VYSVĚTLENÍ ZADÁVACÍ DOKUMENTACE

„UK – RUK - Revitalizace ubytování na 12. až 15. NP – areálu Centra Krystal“

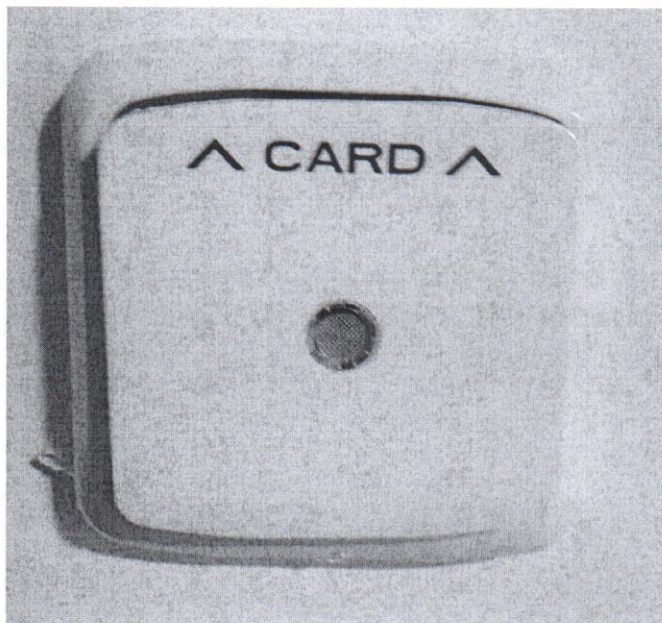
Dobrý den, jak máme ocenit položku "KTS - kartový nástěnný šetřič el.energie on/off" u každého pokoje 1ks, když v PD se píše - viz příloha. Dále: u silnoprůdu pro chodby - jak ocenit tuto položku „Přezbrojení patrového rozvaděče“ nemáme žádné bližší info (není PD), jde o 4ks, nutno přesně definovat.

– ovládání kartového systému vstupu do pokoje bude řídicím SW a dalšími periferiemi (dekodér, ovládací média, validátor atp.) který bude součástí celkové dodávky kartového systému. Vzhledem k tomu, že projekt je řešen jako typový pro 1 pokoj, jsou tyto části systému uvedeny ve společném výkazu výměr celé stavby

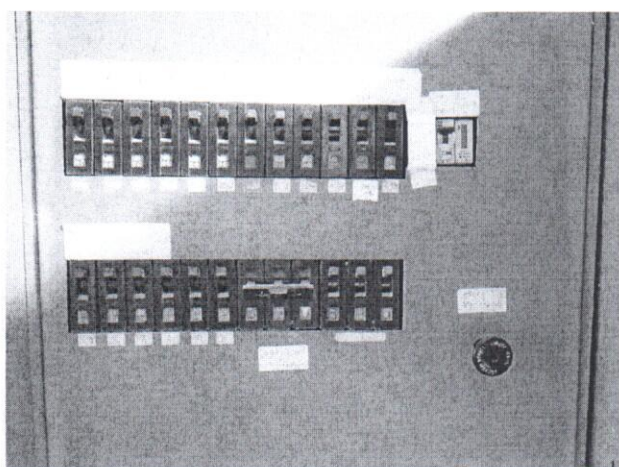
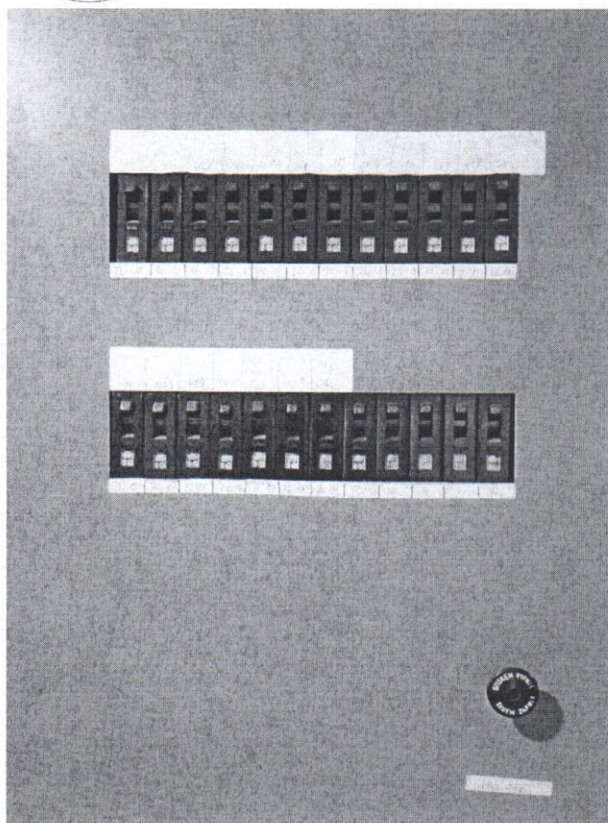
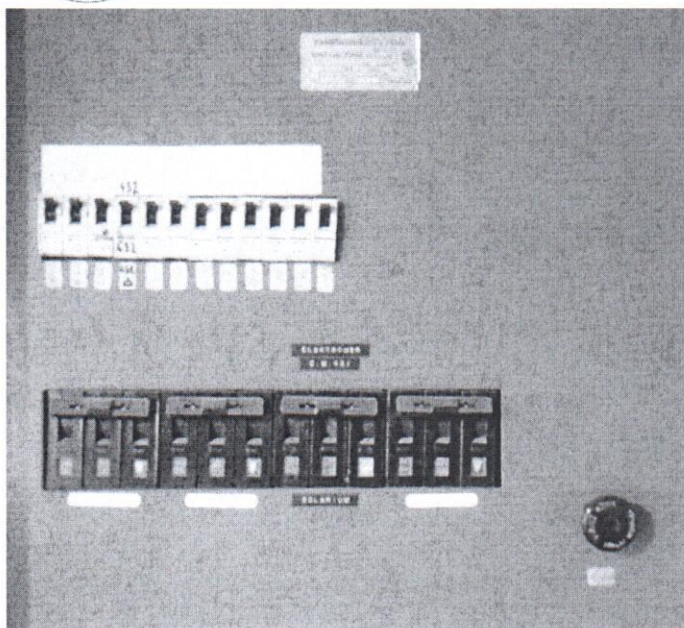
Odpověď zadavatele k části „u silnoprůdu pro chodby - jak ocenit tuto položku „Přezbrojení patrového rozvaděče“ nemáme žádné bližší info (není PD), jde o 4ks, nutno přesně definovat“:

Vzhledem k rozsahu rekonstrukce chodeb a k tomu, že elektroinstalace na rekonstruovaných pokojích je nově v systému TN-S, je nutné v patrových rozvaděčích realizovat rozdělení stávajícího TN-C systému na TN-S a již příklady k jednotlivým PL rozvodnicím na pokojích provést též v systému TN-S. 4 ks patrových rozvaděčů jsou na každé z chodeb, jedná se tedy o celkem 16 ks rozvaděčů + 8 ks ve vyhrazeném plnění. Níže jsou snímky stávajících patrových rozvaděčů:
